軽微な変更届

開発協議申出書 受付番号	第 6-0617 号
開発構想の名称	(仮称) 中野信子・中野美希子様共同住宅新築工事
開発事業区域 の位置	宝塚市 川面一丁目207番1、208番1、209番1
協定締結年月日	年 月 日
標識の修正(予定)日	令和 7 年 3 月 18 日
変 更 の 理 由	各課協議に伴う計画変更 開発事業者要望による既設戸建階段幅を変更
変更箇所一覧(項目が多い場合は同様式の別紙で提出してください。)	
変更項目	新 旧
次頁に示すとおり

変更箇所一覧

図面名称 排水施設計画平面図 縮尺 S=1/200

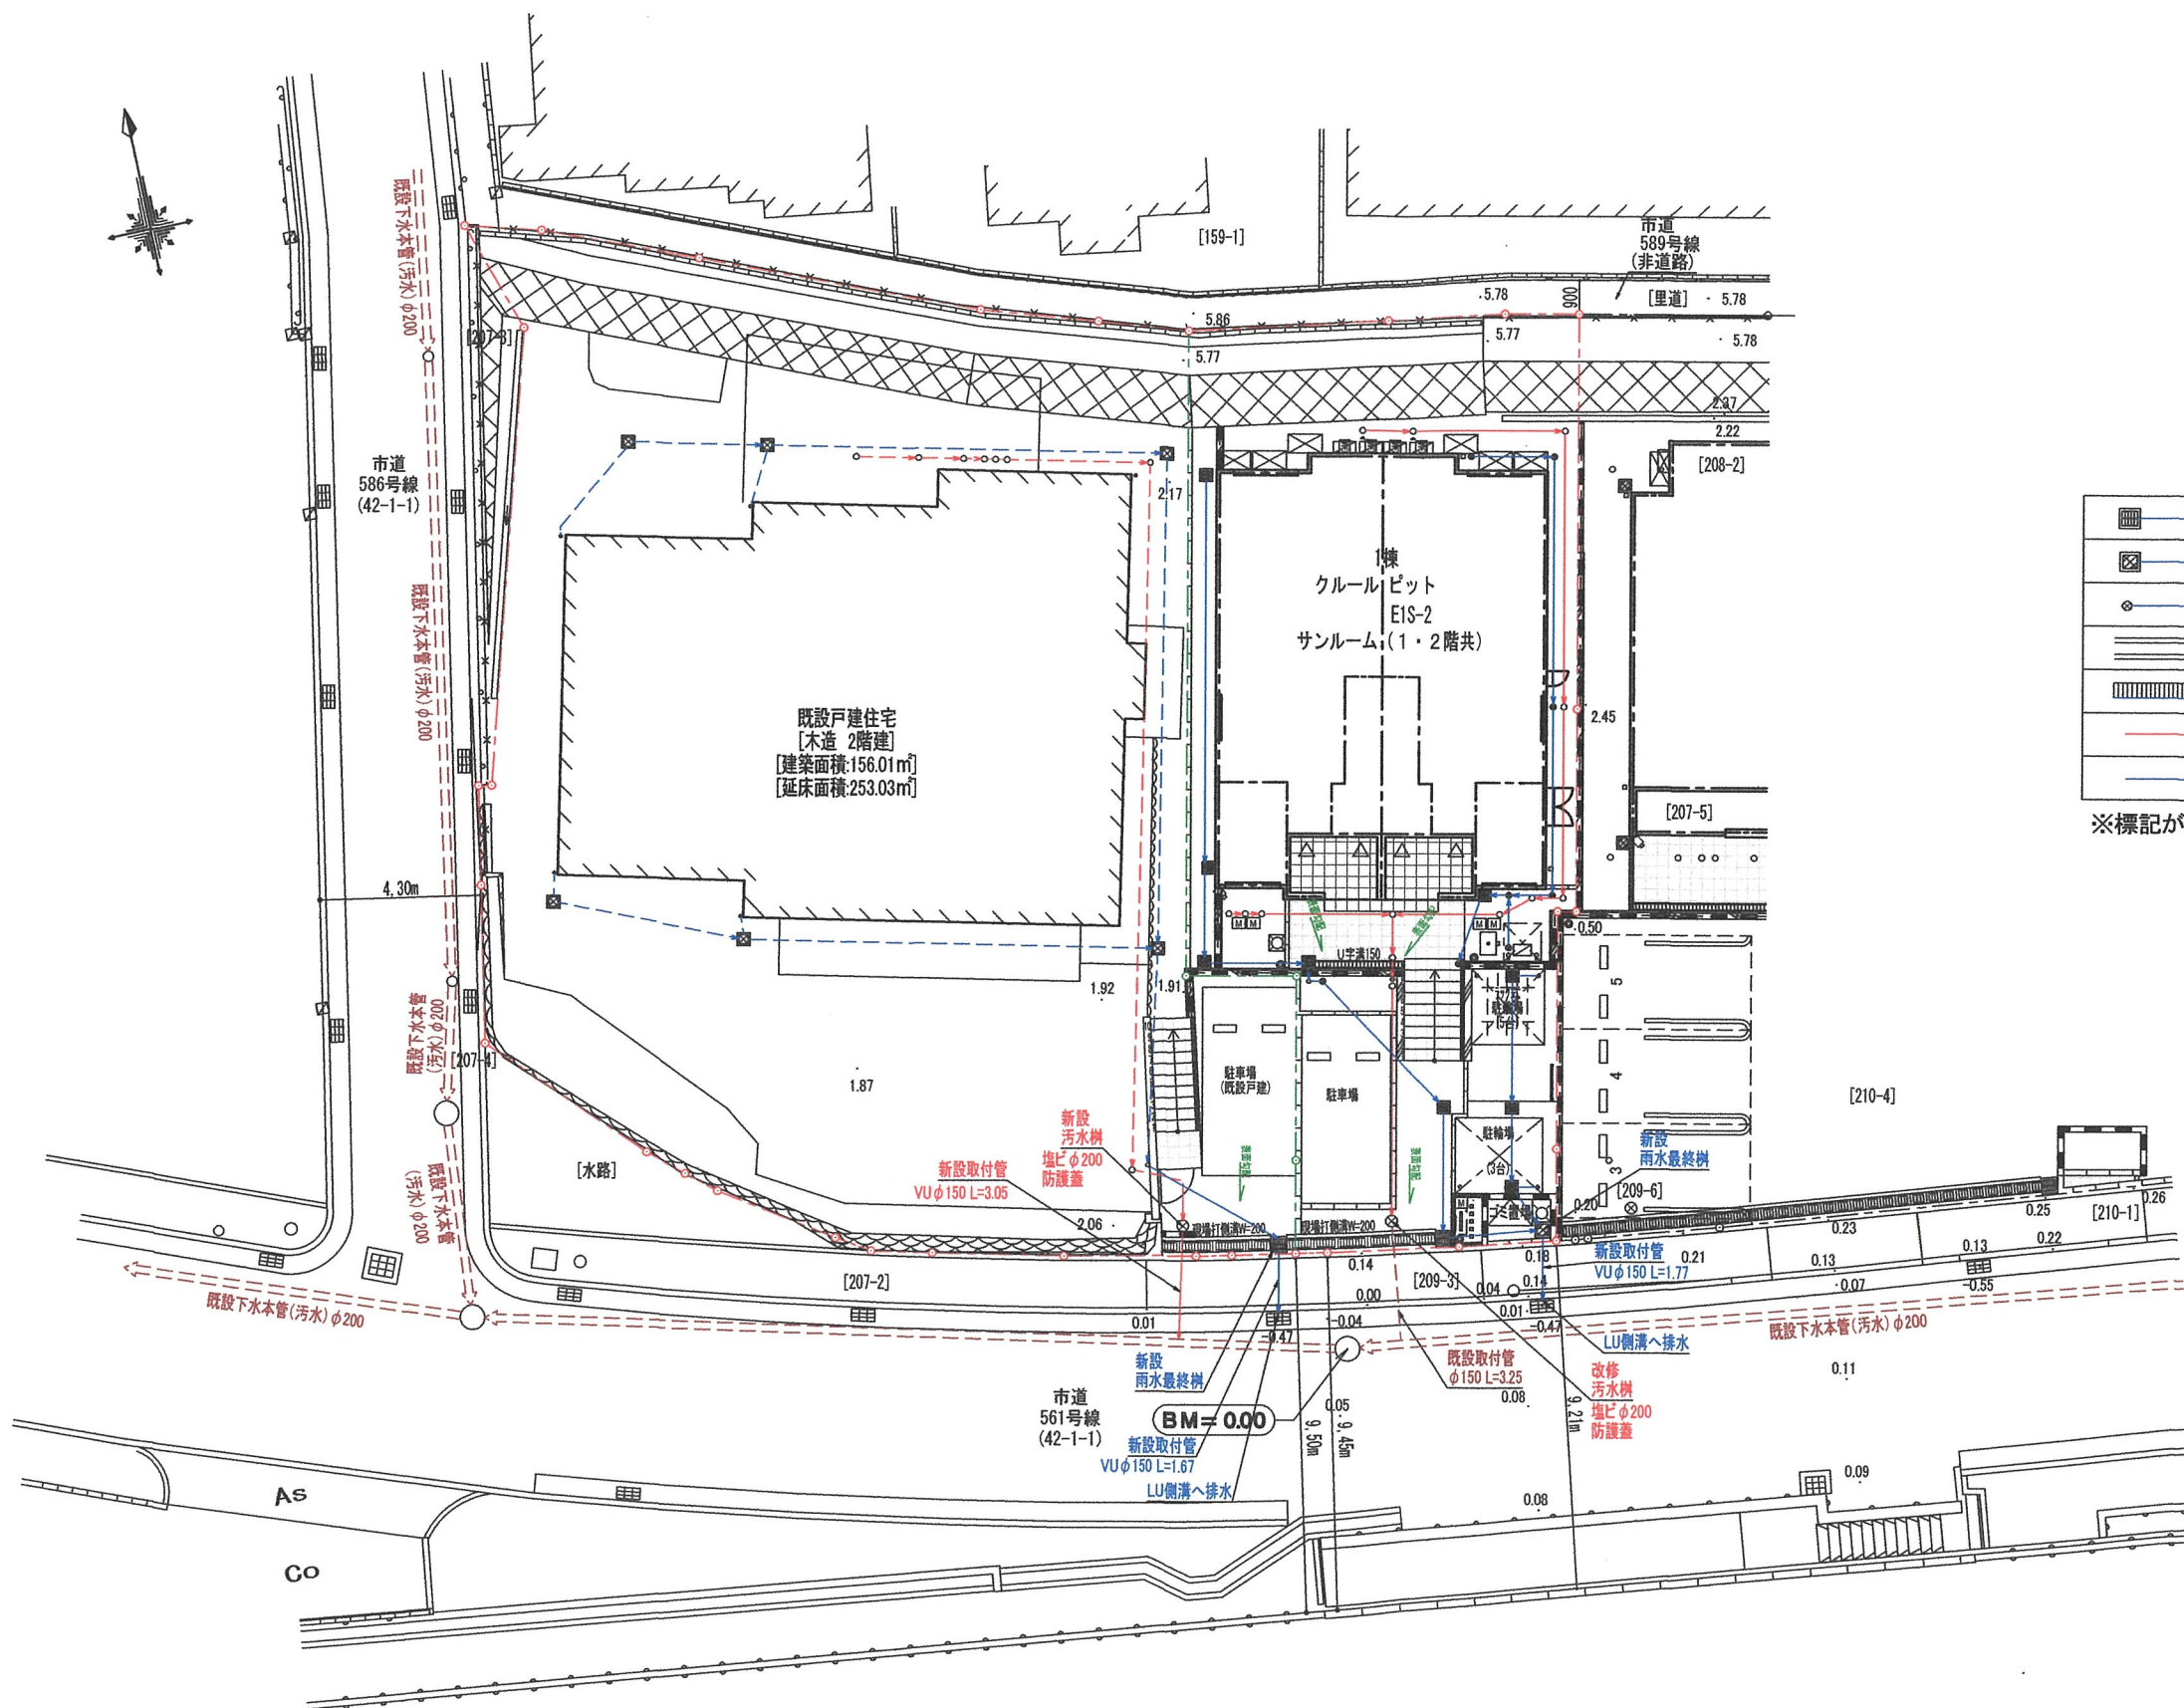
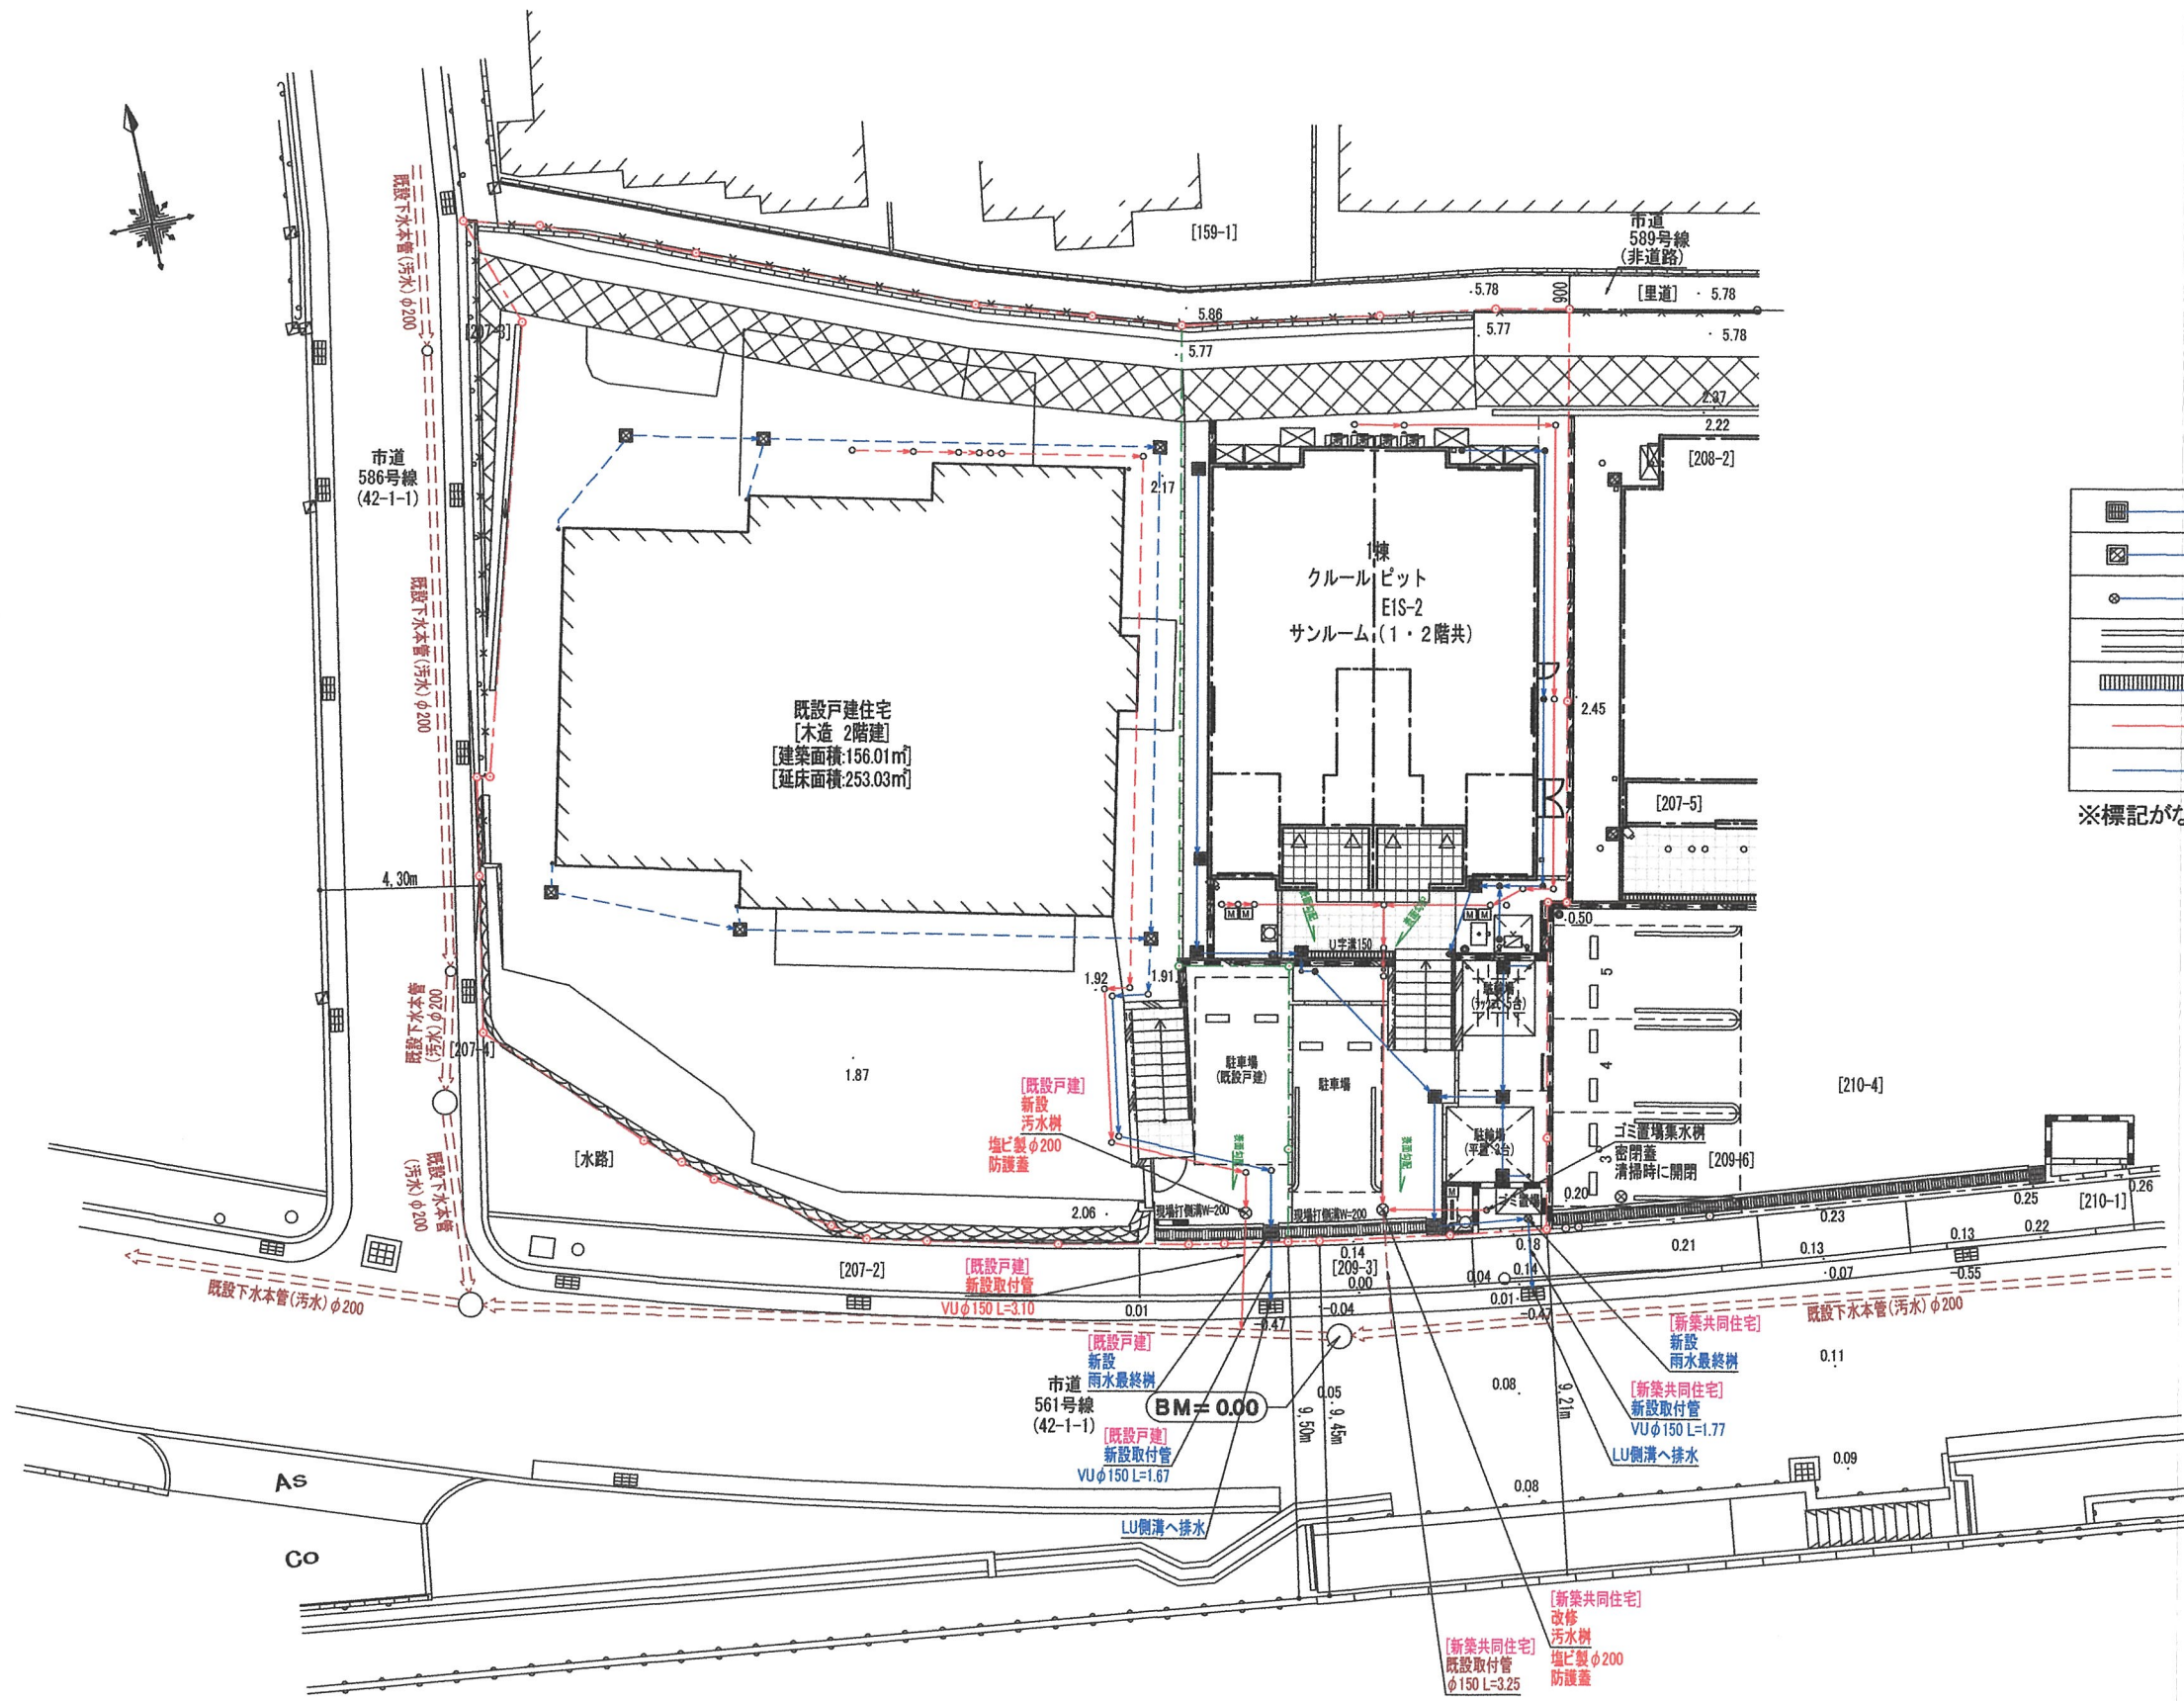
変更項目	新	旧
①	緑地計画変更 [公園河川課]	緑地計画追加 緑化ブロック廃止	砂利敷など 駐車場部：緑化ブロック
②	擁壁位置変更	南側へ 0.05m程度移動	L型擁壁 H=2400
③	既設戸建住宅階段幅変更	B=1.50m	B=1.00m
④	上記に伴い擁壁計画変更	新設L型擁壁 H=2250 追加	既設擁壁利用
⑤	汚水及び雨水計画変更 [給排水設備課（下水）等]	ゴミ置場排水を汚水排水など	ゴミ置場排水を雨水排水など
